Opinia do opinii nr 005818 z dnia 28.10.2014

dotycząca budynku mieszkalnego przy ul. Giselskiej nr 2/3
w Wałbrzychu
administracyjnym przez BOK Stary Zdrój

Opinia Nr 005818

w budynku przy ul. Głuska nr 2/3 w Wałbrzychu

SZKIC ORIENTACYJNY

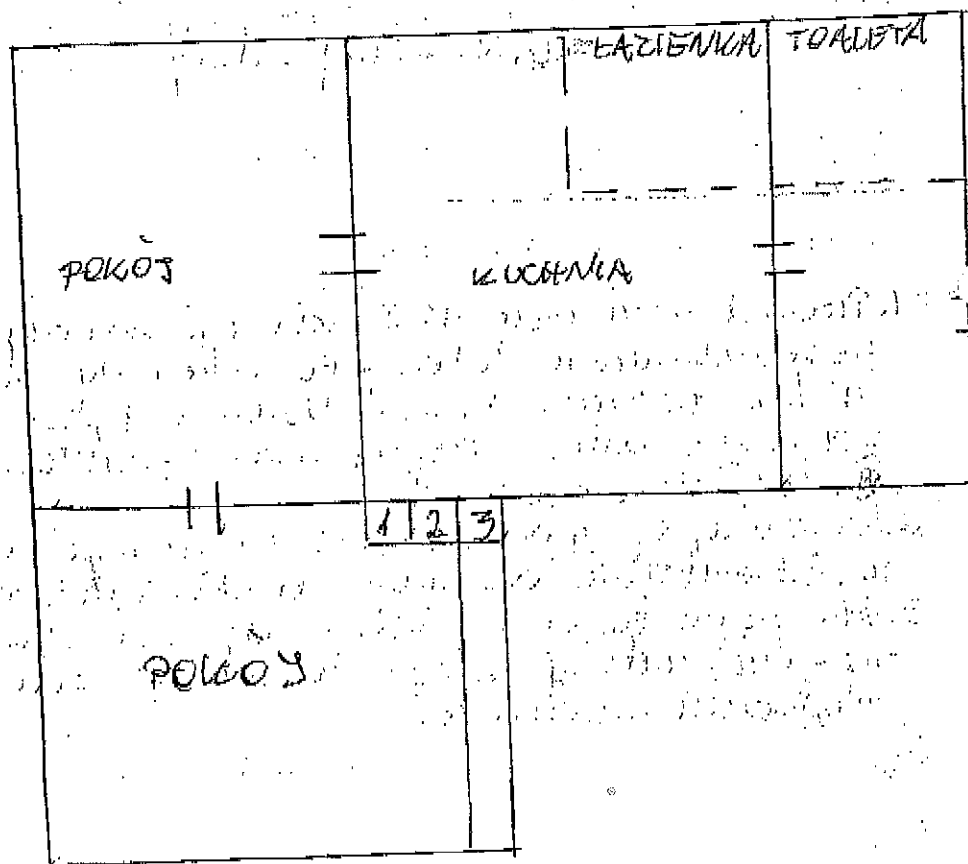
1. Przewód kominowy nr. 3 może być przeznaczony do podłączenia pieca kuchenowego. Jedyn piec pokojowy istniejący w przewodzie nr. 1 do którego nieprawidłowo podłączony jest piec COK z M-6 Ogólnie dla całego pokoju porostawiać w gestu Biura Technicznego M-213.
2. Wentylacja wywiewna kuchenki istniejąca w przewodzie nr. 2. Eventualne wentylacje kuchenki i kuchenki w g. projektu.
3. Dla prawidłowego funkcjonowania urządzeń kominowych zapewnić należy wpływ powietrza z zewnątrz poprzez urządzenie wentylacyjne.
